外部事象影響（外部火災）航空機落下火災の離隔距離について

令和 2 年 7 月 29 日  
日本原子力研究開発機構  
原子力科学研究所

【R2. 7. 13 審査会合コメント】

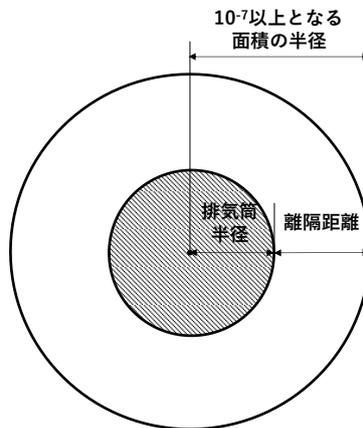
航空機落下による火災の影響評価の計器飛行方式について、標的面積を単位面積に変更したこと及び排気筒を包絡する正方形と評価したこと、それぞれが離隔距離に及ぼす変化量を説明すること。

単位面積	:	合算した落下確率	=	$1 \times 10^{-7}$ 以上となる面積	:	落下確率
1	:	$1.96 \times 10^{-7}$	=	$1 \times 10^{-7}$ 以上となる面積	:	$1 \times 10^{-7}$

落下確率が  $1 \times 10^{-7}$  となる面積は 0.510km<sup>2</sup> である。

$10^{-7}$ 以上となる面積の円の半径	−	排気筒の半径	=	離隔距離
$\sqrt{0.510/\pi}$	−	$\sqrt{0.000146/\pi}$	=	396m

上記の結果から変更点①だけを考慮すると、離隔距離は 396m となる。そのため、許可時の離隔距離（172m）から 224m が長くなる。
